# 城原川だより 65号 城原川を考える会

【ダムに拠らない治水をめざすには】

## 城原川の水を流す能力は本当に330<sup>m<sup>3</sup></sup>/秒が妥当だろうか？

### 城原川の河道目標流量330 m<sup>3</sup>/秒は過小ではないのか？

【図表4】

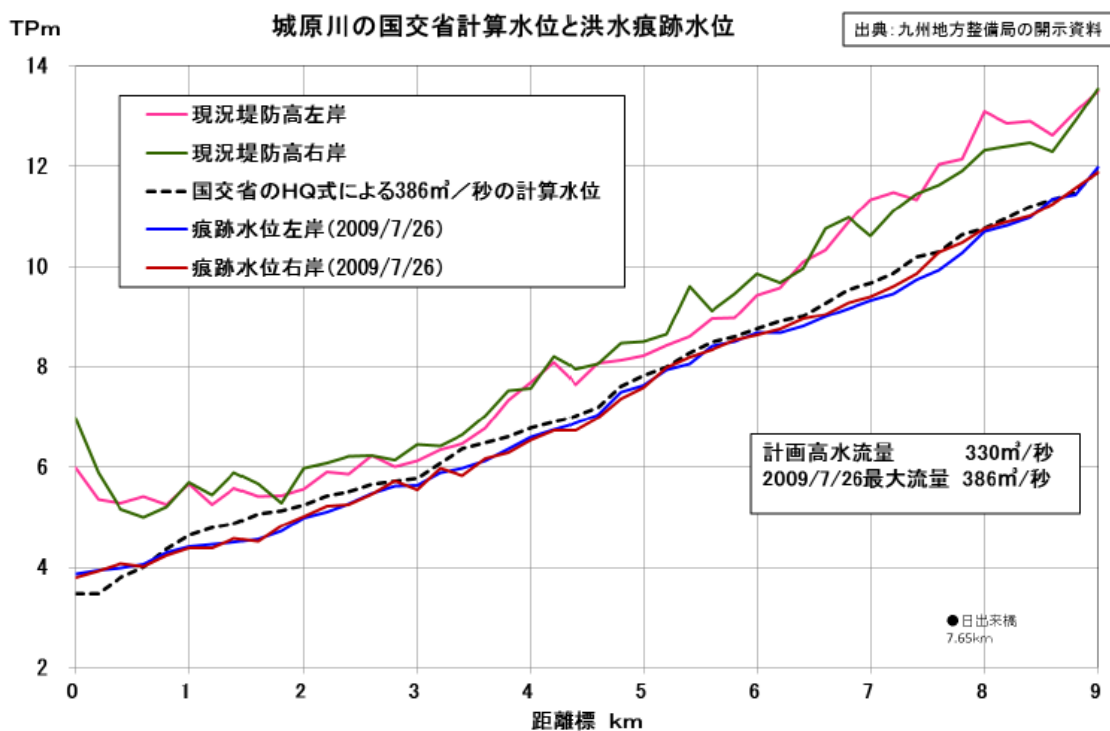
【図表4】は、城原川の左右兩岸について、過去51年間で最大の洪水である2009年7月洪水の痕跡水位（水位がどこまで上昇したかを国交省が調査した結果）と、国交省の水位流量関係式で同洪水の最大流量386 m<sup>3</sup>/秒が流下した時の水位を計算した結果を比較したものである。

この図を見ると、国交省の水位流量関係式による計算水位は痕跡水位を上回っているところ

ろが多く、国交省の計算式は流下能力を過小評価するものであることが分かる。

【図表 5】

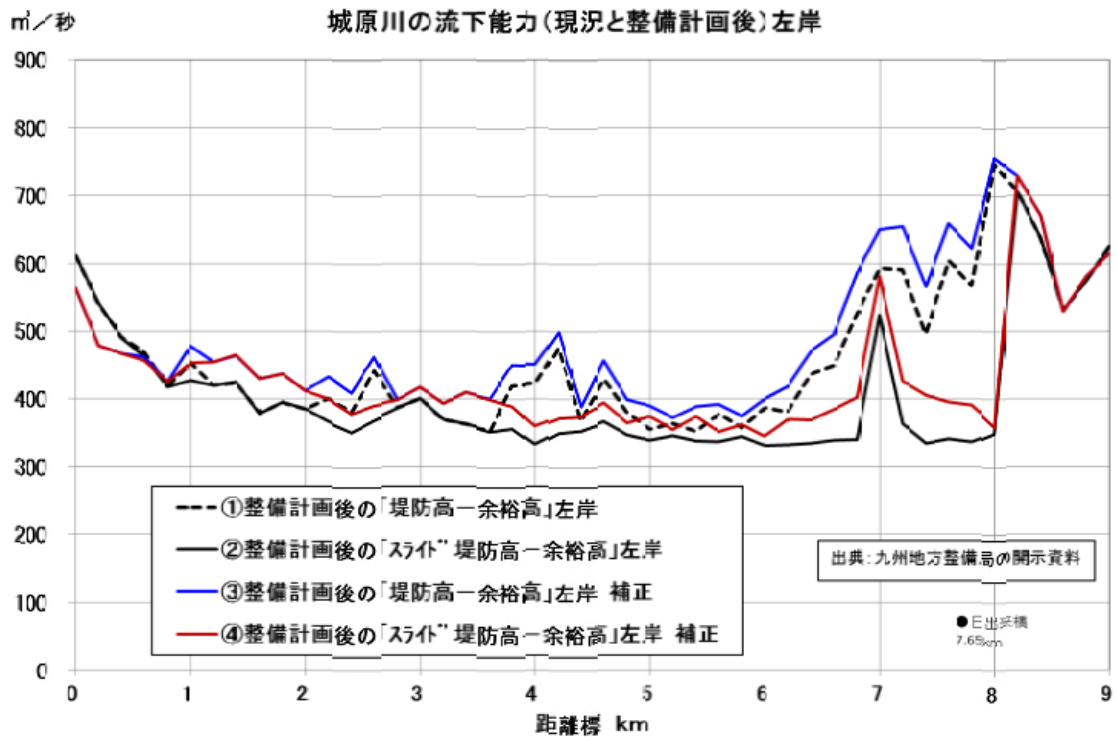
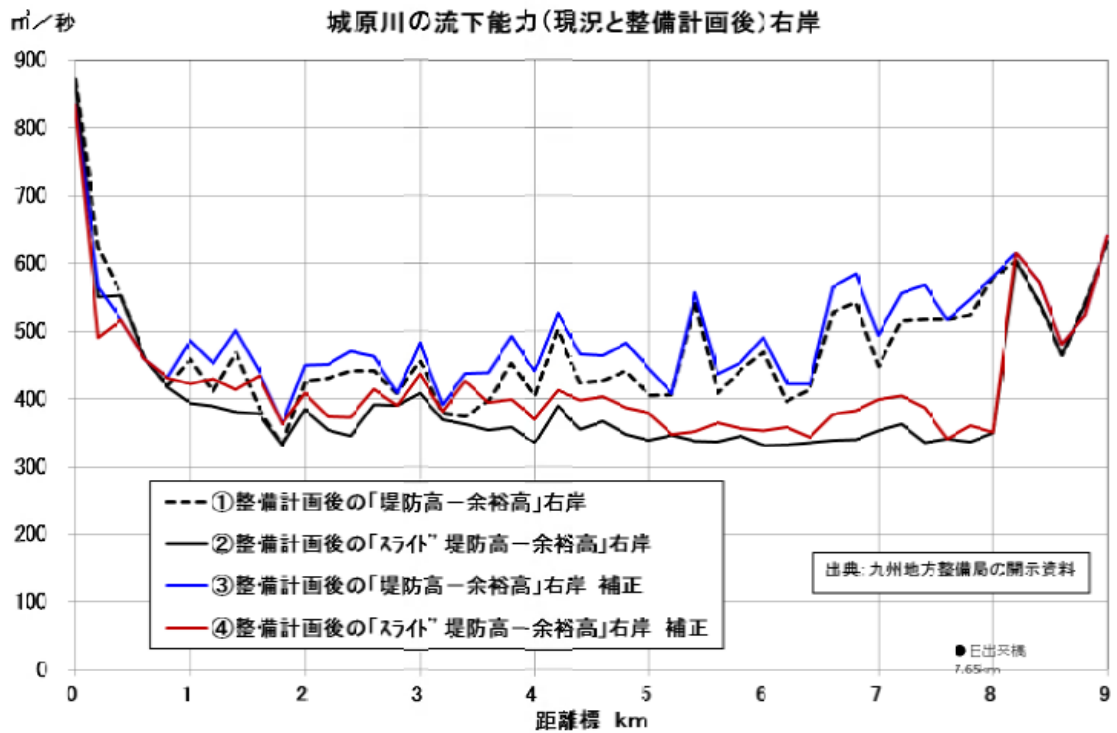
【図表 5、6】は、国交省による城原川の流下能力の計算結果である。【図表 5】が左岸、【図表 6】が右岸の流下能力である。両図の①は「堤防天端高－余裕高」の流下能力である。城原川では堤防の余裕高は0.8mとなっている。河川整備計画による河道整備後では左岸は350 m<sup>3</sup>/秒以上の流下能力、右岸は1.8 km付近を除けば、380 m<sup>3</sup>/秒以上の流下能力がある。

国交省は「スライドダウン堤防高－余裕高」で流下能力を計算し、【図表 5、6】の②とおり、河道整備後の流下能力を330 m<sup>3</sup>/秒としている。これが河川整備計画による河道整備後の河道目標流量になっている。

しかし、上述のとおり、国交省の水位流量関係式は流下能力を過小評価するものであるので、その補正を行う必要がある。その補正〔注〕を行ったのが、【図表 5, 6】の③、④である。

2009 年 7 月洪水の痕跡水位を踏まえて国交省による流下能力を補正すれば、【図表 5, 6】の④のとおり、スライドダウン堤防高評価による流下能力は概ね 360 m<sup>3</sup>/秒以上ある。そして、スライドダウン堤防高評価という国交省独特の堤防高の引き下げを行わなければ、ほんの一部の区間を除けば、【図表 5, 6】の③のとおり、400 m<sup>3</sup>/秒近い流下能力がある。

【図表 7】 スライドダウン堤防高の評価 (出典：国交省の資料)

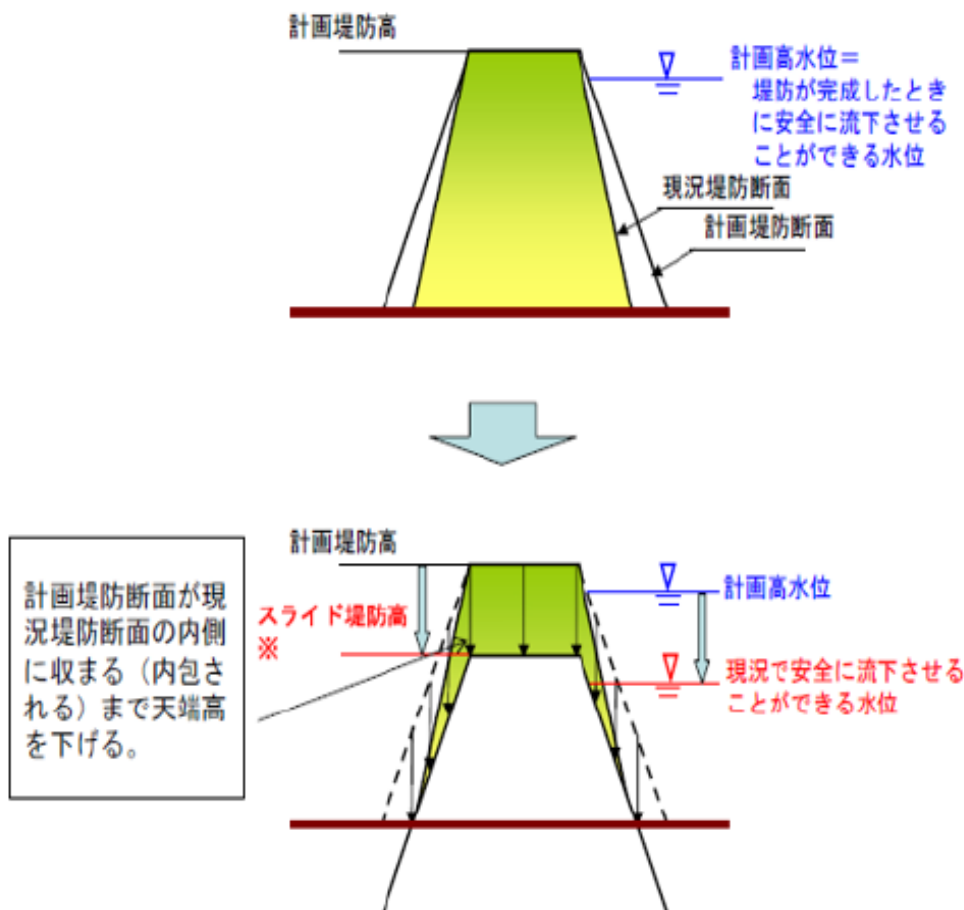
国交省はスライドダウン堤防高という考え方をもち出して、この流下能力を小さく評価する。スライドダウン堤防高とは、現況堤防の幅が計画堤防の幅に達していない場合に現況堤防の能力を小さく評価する方法で、国交省独特のやり方で評価を行うものである。

堤防の断面が計画断面よりも不足している場合に、その不足分を堤防の高さで表して、堤防高から差し引いた値をスライドダウン堤防高という。
